Sachverständige Stellungnahme

Nr.: 2025-0601 (1. Ausfertigung von 2. Ausfertigungen) (Original)

Projekt: Tiefgarage 3. BA – Betoninstandsetzung
Hiroshimaplatz 1-4, Neues Rathaus mit Amtshaus
37083 Göttingen

Datum: 17.06.2025

Ebene -2, Bild 3, (bereits entfernter Gefällebeton im Bereich der Achsen E' - D', 2 - 5)

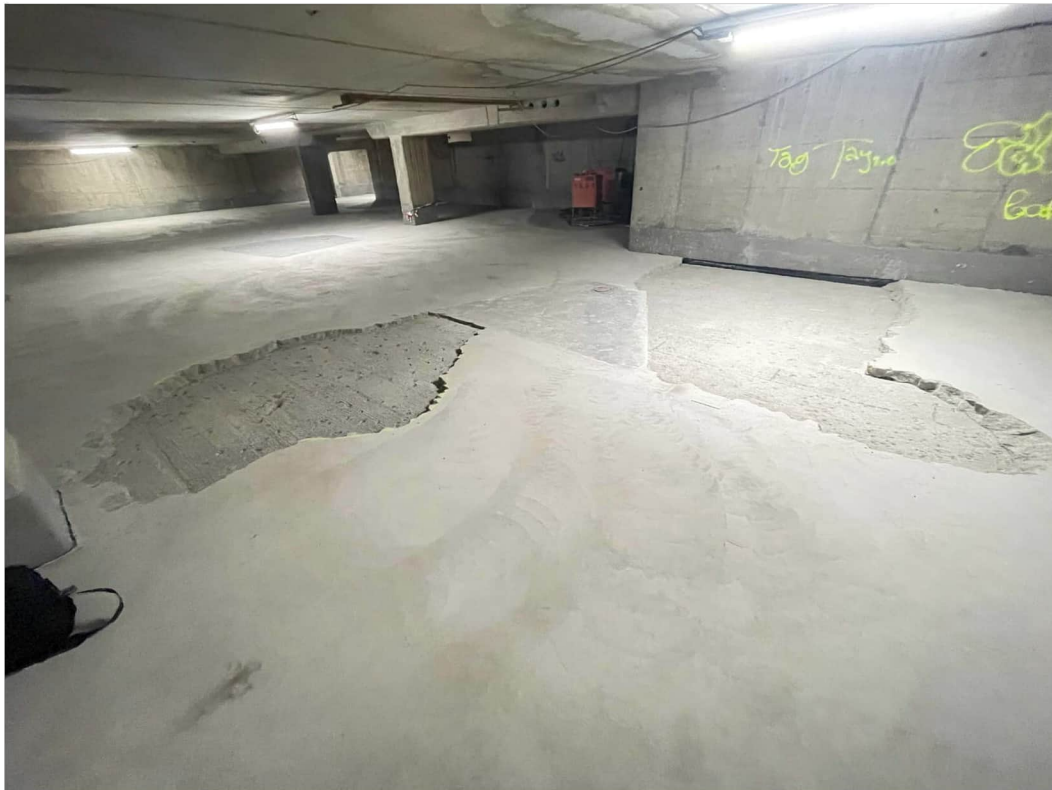
Auf dem Bild 3 ist der Ausbaubereich an der Bauwerksfuge im Bereich der Achse E' - D' zu erkennen. An den mit gelben Kreuzen markierten Stellen sollten Verbundanker und eine Verbundbewehrung eingebaut werden.

In Teilbereichen der Ebene -2 wurden bereits Bohrpacker für eine Rissinjektion vorgefunden (Bild 3).

Prüfstelle 1, Bild 4 (Bohrkernentnahme und Rissbildungen)

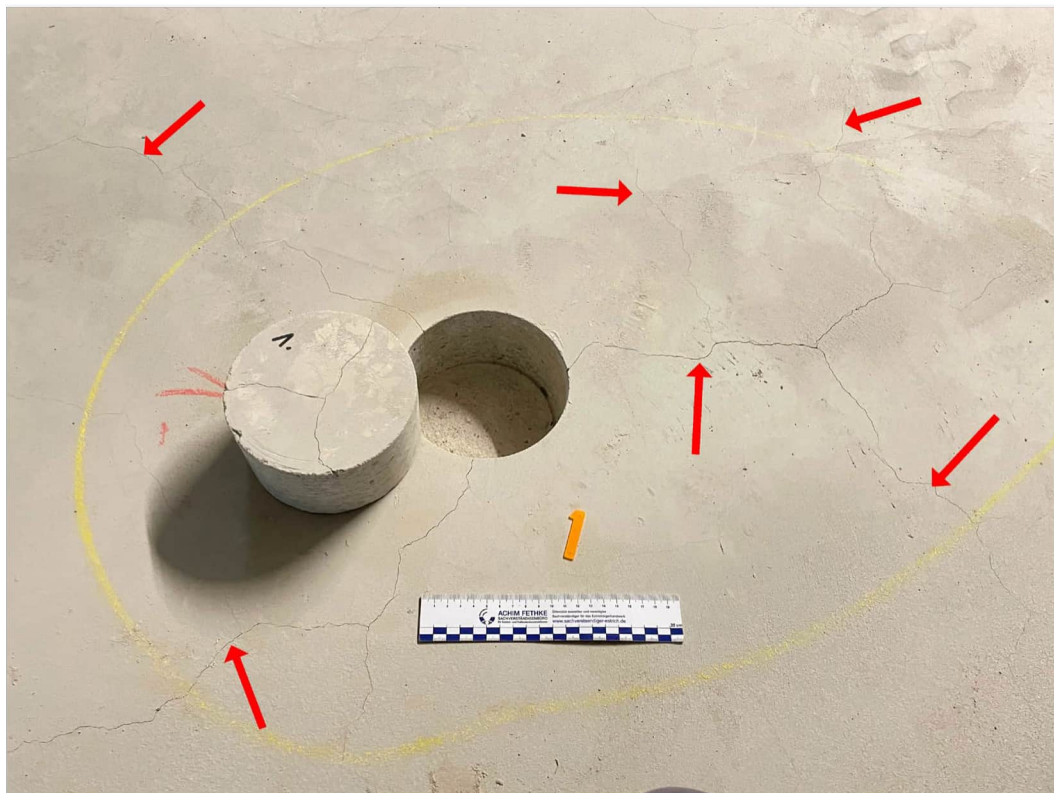
An der Prüfstelle 1 (Ebene -3) wurde eine Bohrkernentnahme im Gefällebeton in einem Durchmesser von ca. 145 mm im Bereich einer Hohllage bis auf den Betonuntergrund durchgeführt (Bild 4).

Es sind mehrere keilförmige Netzrissbildungen mit auf null auslaufenden Rissquerschnitten erkennbar. Die Rissbreiten wurden mit ca. 0,3 mm ermittelt (Bild 5).

Prüfstelle 1, Bild 6 (Unterseite Bohrkern, Dicke Gefällebeton ca. 85 mm)

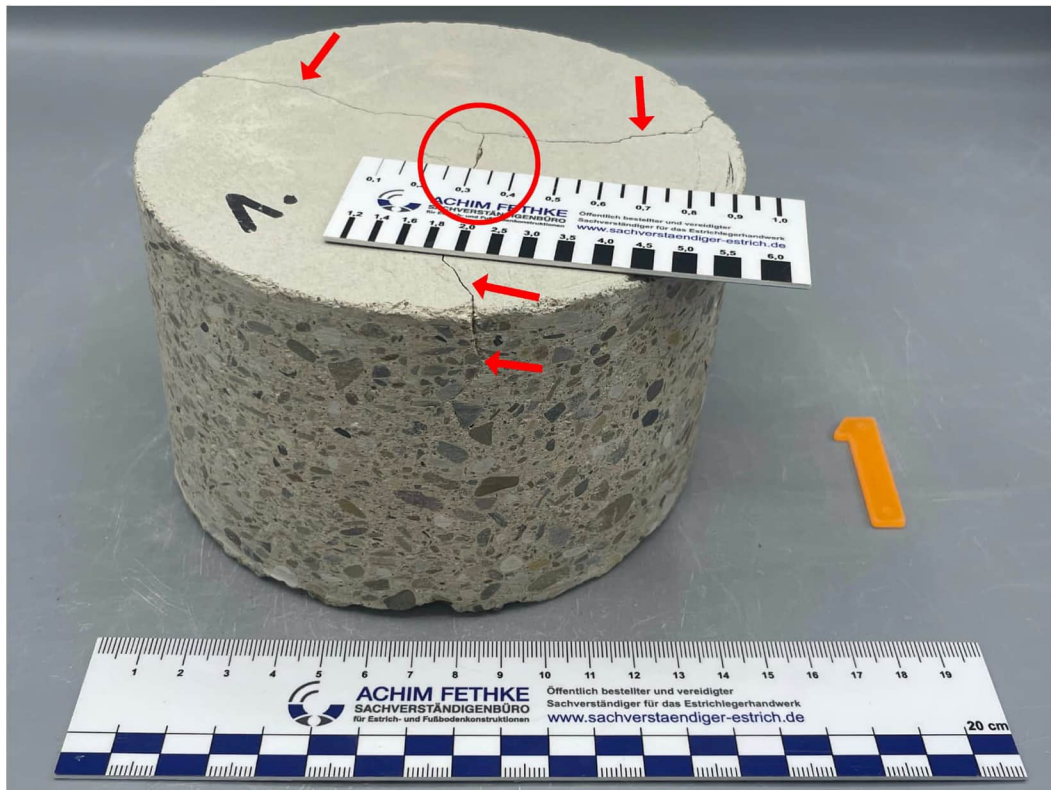
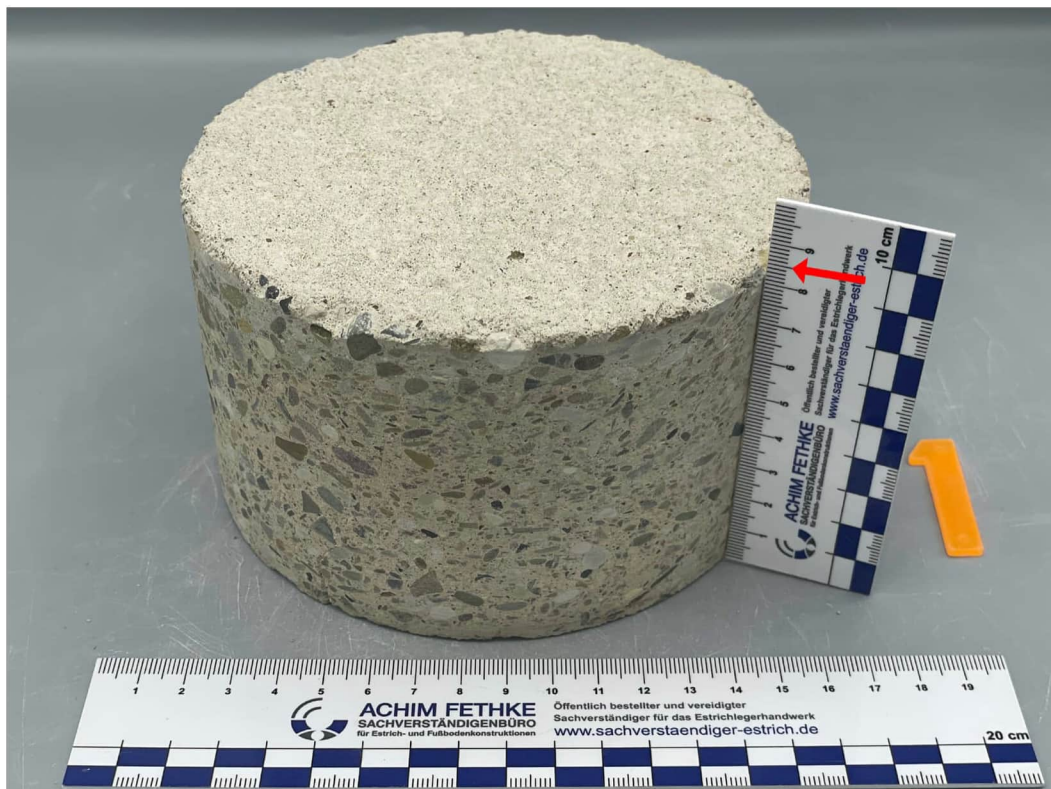
Die Dicke des Gefällebetons beträgt ca. 85 mm (Bild 6).

Die Unterseite des Bohrkerns weist eine sehr glatte Oberfläche mit Bindemittelanreicherungen auf.

Diese haben zu einer Art Trennschicht, ohne jeglichen Adhäsionsverbund zum Untergrund, geführt (Bild 6).

Prüfstelle 2, Bild 7 (Bohrkernentnahme und Rissbildungen)

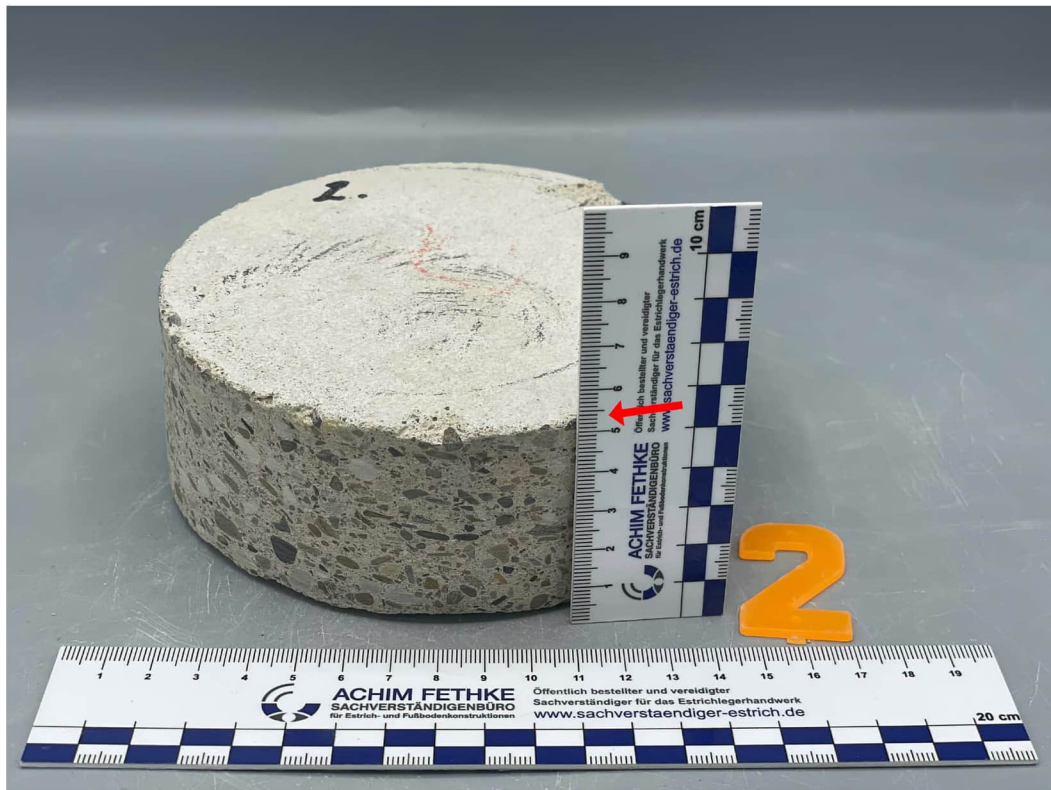
An der Prüfstelle 2 (Ebene -3) wurde in einem Bereich ohne erkennbaren Hohllagen eine Bohrkernentnahme in einem Durchmesser von ca. 145 mm bis in den Betonuntergrund durchgeführt (Bild 7).

Es sind oberflächennahe Haarrisse (Krakeleerisse) von ca. 0,1 – 0,2 mm Breite erkennbar (Bild 7).

Prüfstelle 2, Bild 9 (Unterseite Bohrkern)

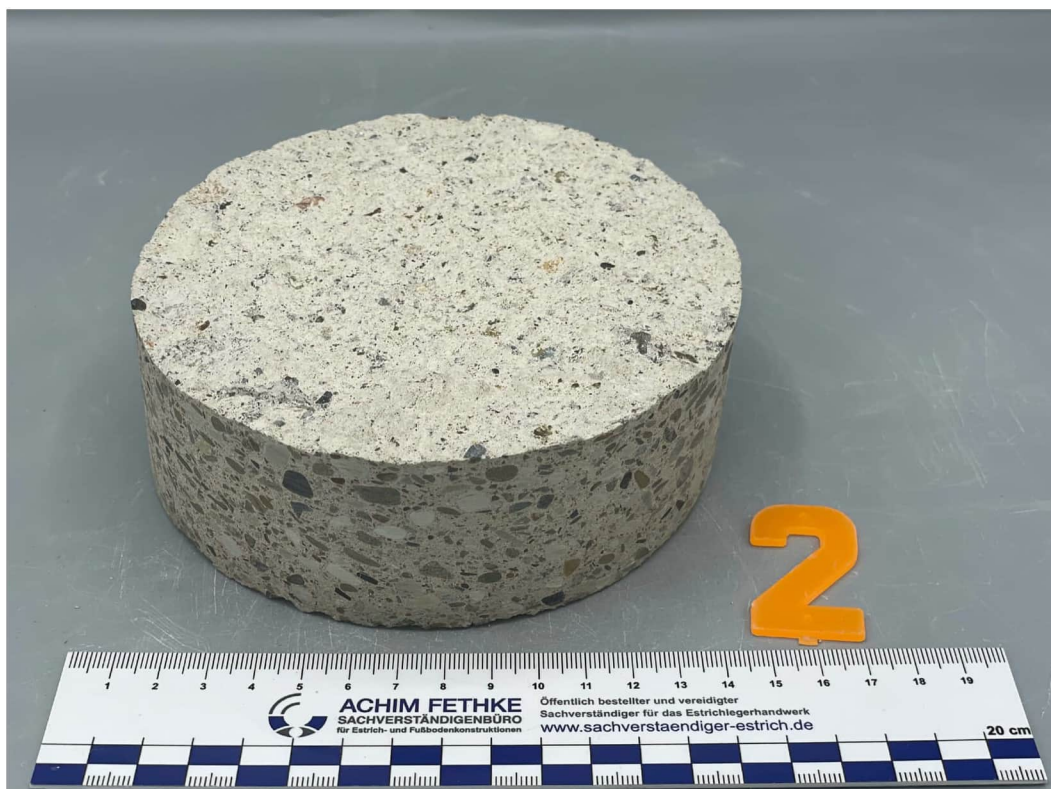
Der Bohrkern löste sich hierbei vom Untergrund. Die Dicke des Gefällebetons beträgt ca. 54 mm (Bild 8).

Die Unterseite weist eine geringe Rauigkeit auf. Ein geringer Adhäsionsverbund zum Untergrund scheint dadurch vorhanden gewesen zu sein (Bild 9).

Prüfstelle 3, Bild 10 (Bohrkernentnahme und Rissbildungen)

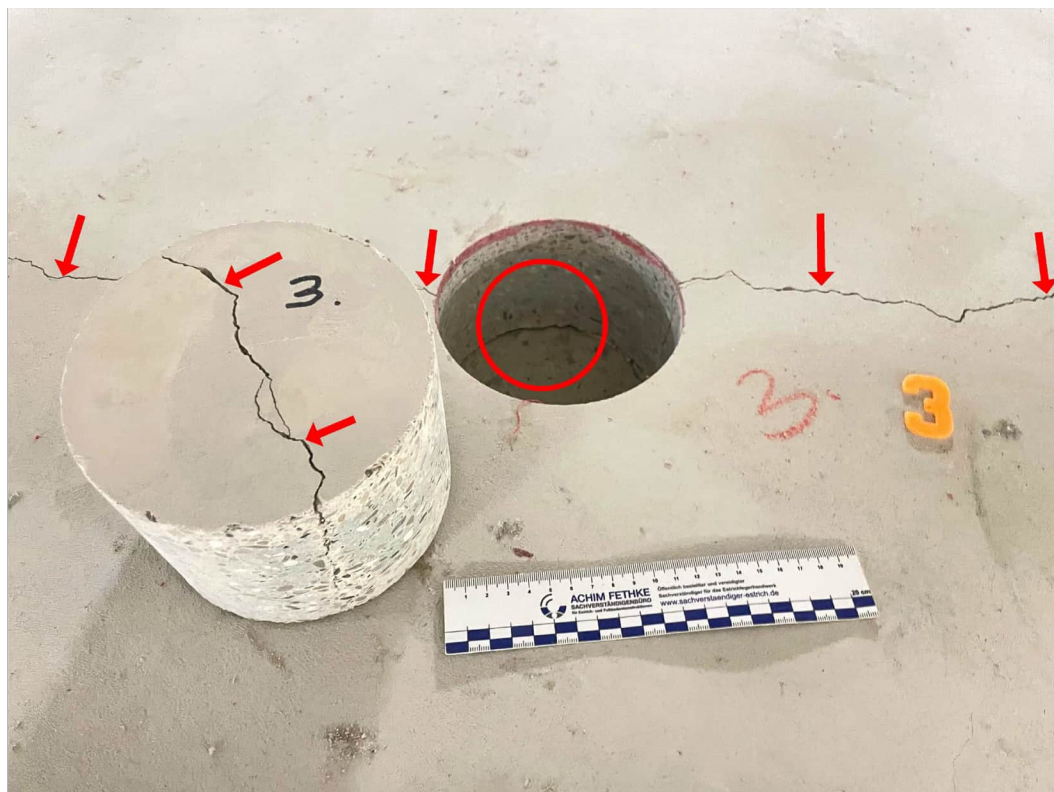
An der Prüfstelle 3 (Ebene -3) wurde eine Bohrkernentnahme im Gefällebeton in einem Durchmesser von ca. 145 mm im Bereich einer erkennbaren Hohlage mit Rissbildungen bis auf den Betonuntergrund durchgeführt (Bild 10). Die Hohltagigkeit ist deutlich erkennbar, da sich der Gefällebeton vom Untergrund durch Verformungen regelrecht „angehoben“ hat (roter Kreis, Bild 10). Es ist ein breiter keilförmiger Netzspriss mit auf null auslaufendem Rissquerschnitt zu erkennen, welcher fast zu einem Trennriss übergeht (Bilder 10 + 11). Die Rissbreite wurden mit ca. 0,9 mm ermittelt (Bild 11). Die Dicke des Gefällebetons beträgt ca. 120 mm (Bild 11).

Prüfstelle 3, Bild 11 (Detail Bohrkern, Dicke ca. 120 mm, Rissbreite ca. 0,9 mm)

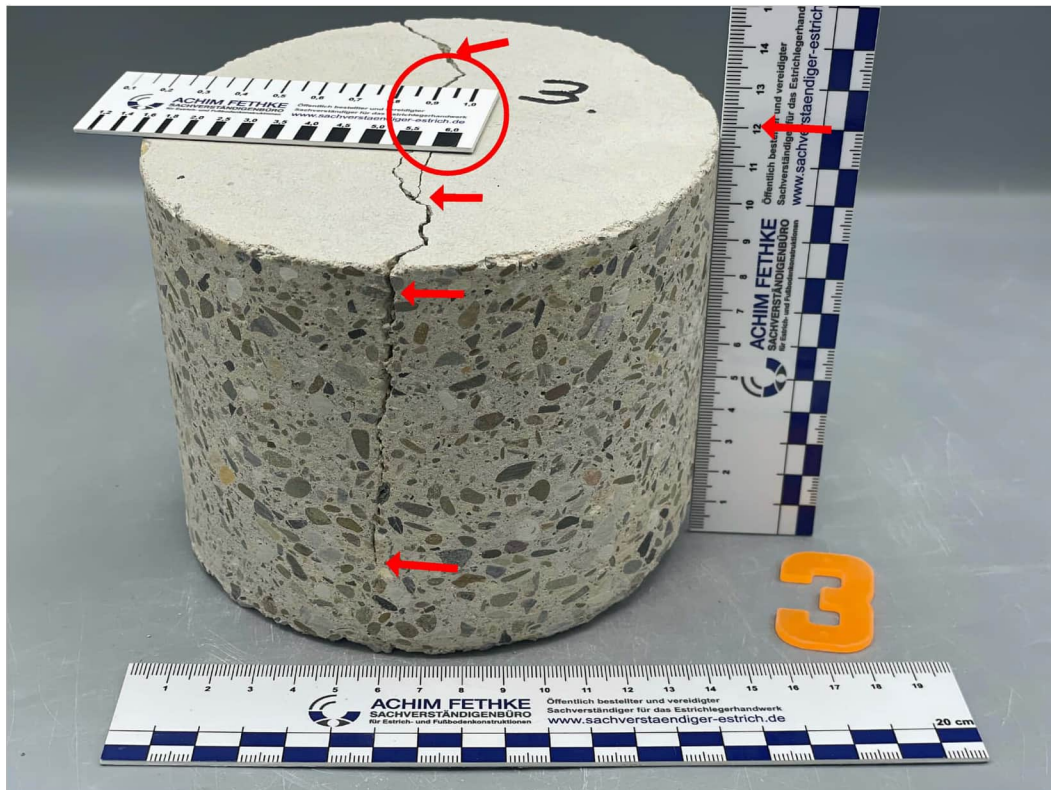
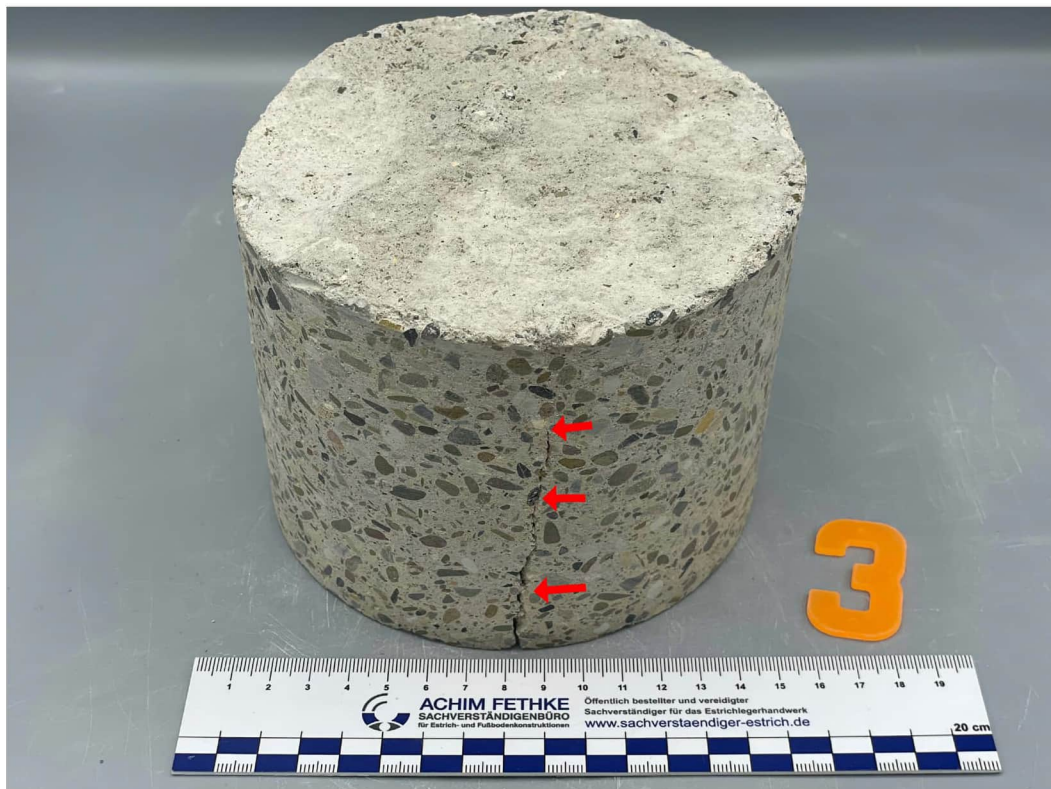
Die Unterseite des Bohrkerns weist eine stellenweise größere Rauigkeit auf. Es sind Bindemittelanreicherungen erkennbar, überwiegend ohne jeglichen Adhäsionsverbund zum Untergrund (Bild 12).

Prüfstelle 4, Bild 13 (Bohrkernentnahme mit Haarrissen)

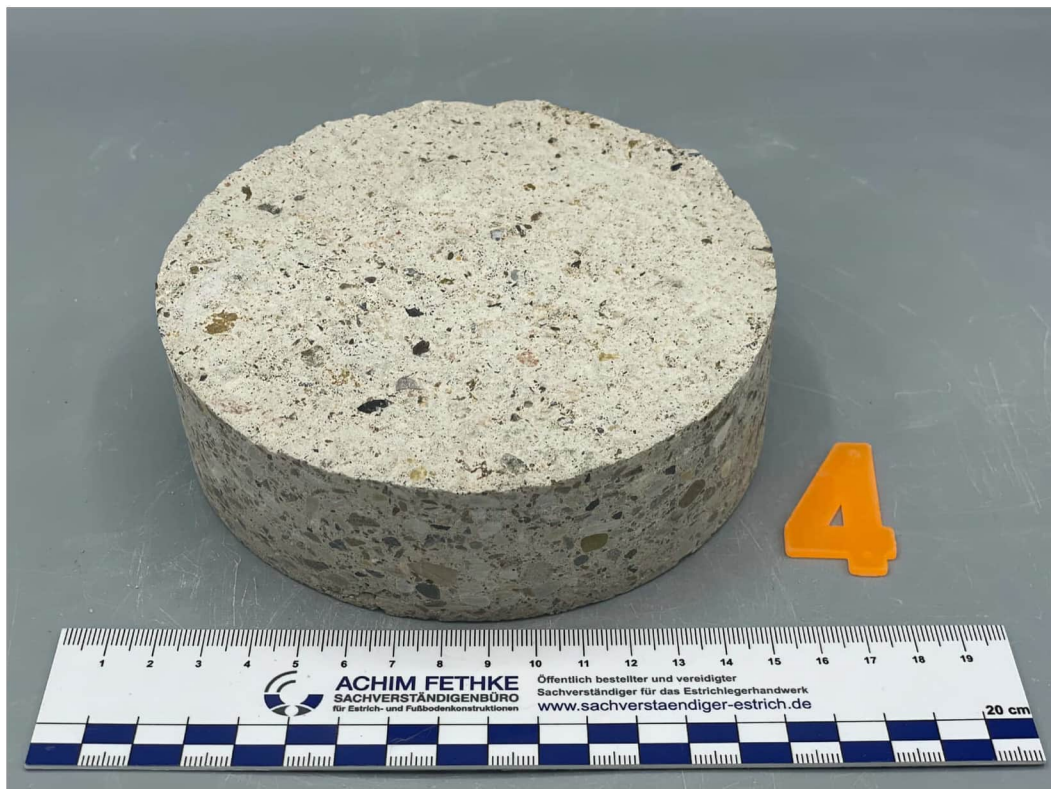
An der Prüfstelle 4 (Ebene -3) wurde in einem Bereich ohne erkennbaren Hohllagen eine Bohrkernentnahme in einem Durchmesser von ca. 145 mm bis in den Betonuntergrund durchgeführt (Bild 13).

Es sind oberflächennahe Haarrisse (Krakeleerisse) von ca. 0,1 mm Breite erkennbar (Bilder 13 +14).

Prüfstelle 6, Bild 18 (Bohrkernentnahme und Netzrissbildungen)

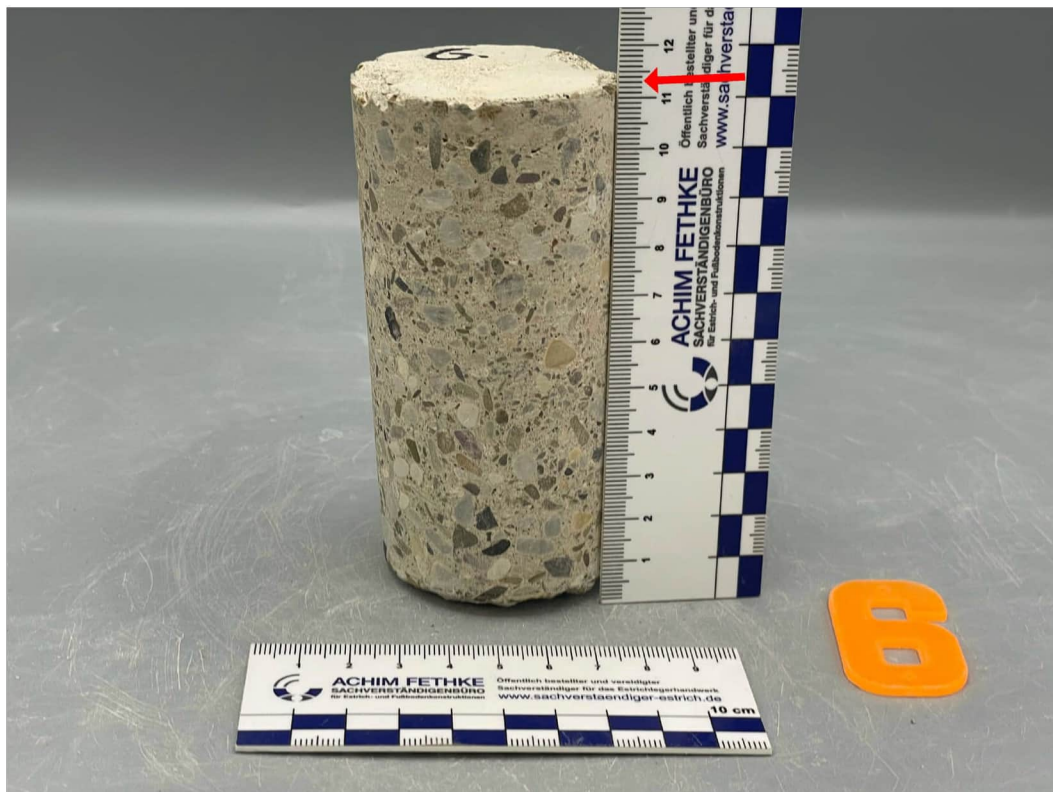
An der Prüfstelle 6 (Ebene -3) wurde eine Bohrkernentnahme im Gefällebeton in einem Durchmesser von ca. 53 mm im Bereich einer Hohllage im Randbereich bis auf den Betonuntergrund durchgeführt (Bild 18). Der Bohrkern hatte keinen Verbund zum Betonuntergrund (Bild 18).

Es sind im Bereich der Prüfstelle 6 einige Netzzrisse in Breiten von ca. 0,2 mm erkennbar (Bild 18).

Die Unterseite des Bohrkerns weist keine ausreichende Rauigkeit auf. Es sind Bindemittelanreicherungen erkennbar, überwiegend ohne jeglichen Adhäsionsverbund zum Untergrund (Bild 20).

Prüfstelle 7, Bild 21 (Bohrkernentnahme)

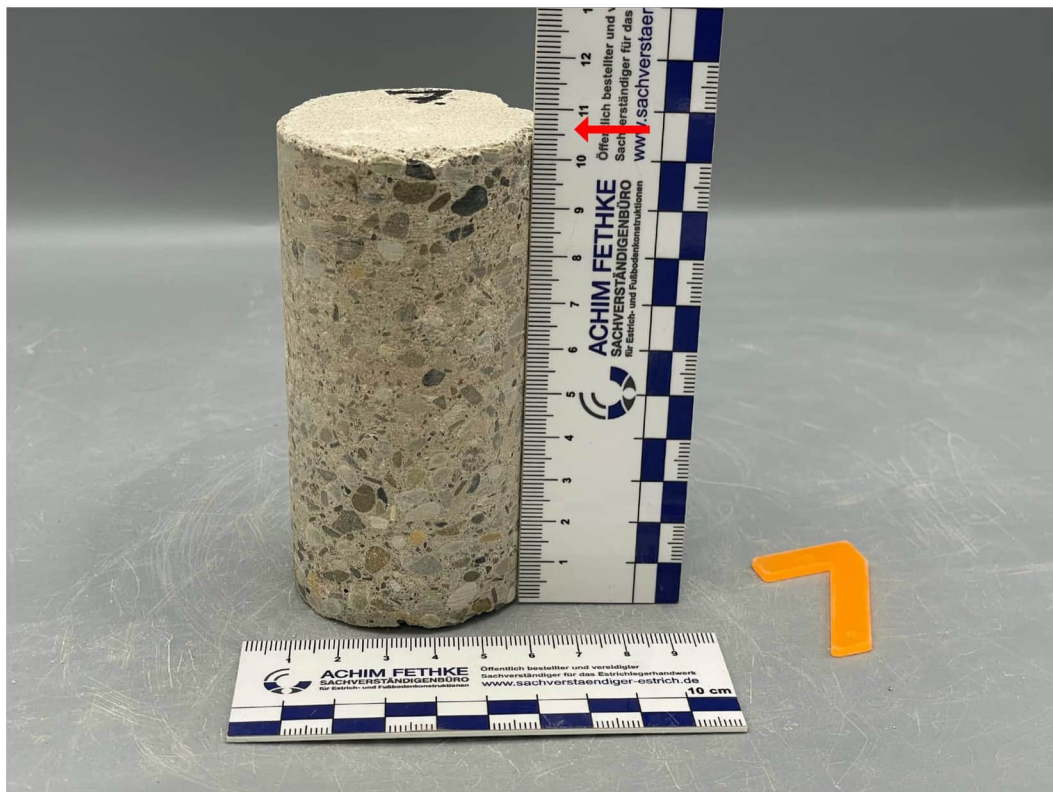
An der Prüfstelle 7 (Ebene -3) wurde in einem Bereich ohne erkennbaren Hohllagen eine Bohrkernentnahme in einem Durchmesser von ca. 53 mm bis ca. 70 mm tief in den Betonuntergrund durchgeführt (Bild 21).

Der Bohrkern löste sich hierbei vom Untergrund. Die Dicke des Gefällebetons beträgt ca. 106 mm (Bild 22).

Die Unterseite weist eine geringe Rauigkeit auf (Bild 23).

Ein geringer Adhäsionsverbund zum Untergrund scheint augenscheinlich anhand der sichtbaren Oberflächenstruktur vorhanden gewesen zu sein (Bild 23).
